**Avis  
sur centrale photovoltaïque au sol à Saint-Thomas (31)**

N°Saisine : 2025-014422

N°MRAe : 2025APO48

Avis émis le 1<sup>er</sup> avril 2025

Figure 3 : localisation des zones humides par rapport à l'implantation des panneaux

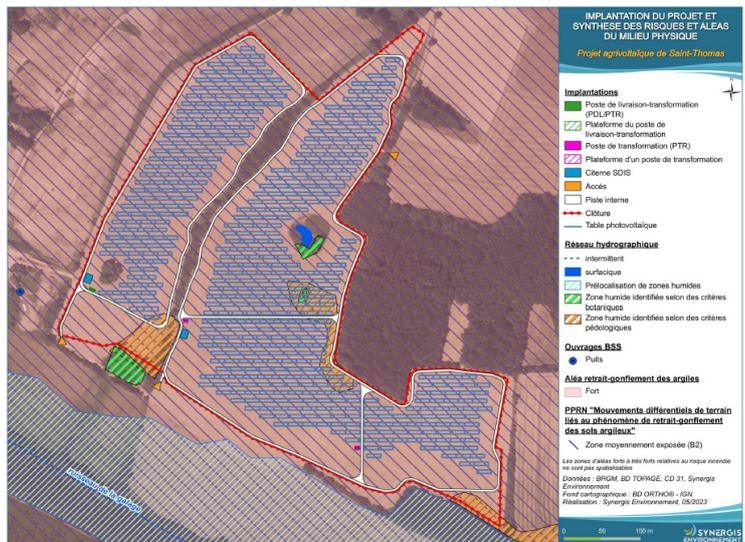
La MRAe considère que la méthodologie d'évaluation des incidences sur les zones humides conduit à sous-évaluer les impacts. Ainsi, l'analyse ne prend pas en compte les incidences indirectes des ouvrages, travaux, et installations sur le maintien de la fonctionnalité des zones humides inventoriées. La MRAe note également qu'une partie des travaux conduit à creuser des tranchées pour installer les câblages des réseaux électriques. La nature de ces travaux peut entraîner une détérioration des zones humides, voire un drainage, si les câblages sont implantés dans les zones contributrices à leur alimentation. Par ailleurs, les limites des zones humides identifiées s'arrêtent à l'emprise du projet et ne semblent pas prendre en compte son extension éventuelle au-delà de cette zone. La surface de cette zone et l'évaluation de la part impactée peuvent donc être erronées si les limites de la zone humide dépassent la stricte emprise du projet.

La MRAe recommande de compléter l'évaluation des incidences sur les zones humides en les délimitant dans un périmètre élargi par rapport à la stricte emprise du projet, en intégrant une description des fonctionnalités et des modes d'alimentation en eau permettant de préciser les impacts directs et indirects du projet (notamment effets liés aux risques de drainage). La MRAe recommande de revoir en conséquence la surface qui sera impactée par l'implantation des panneaux et de prévoir des mesures additionnelles d'évitement et de réduction afin de garantir le moindre impact environnemental du projet.

Compte tenu de l'ensemble des zones humides interceptées par le projet, la MRAe recommande d'expertiser la nécessité d'un dossier « loi sur l'eau » au titre de la rubrique 3310 « Assèchement, mise en eau, imperméabilisation, remblais de zones humides ou de marais » avec l'appui des services en charge de la police de l'eau.
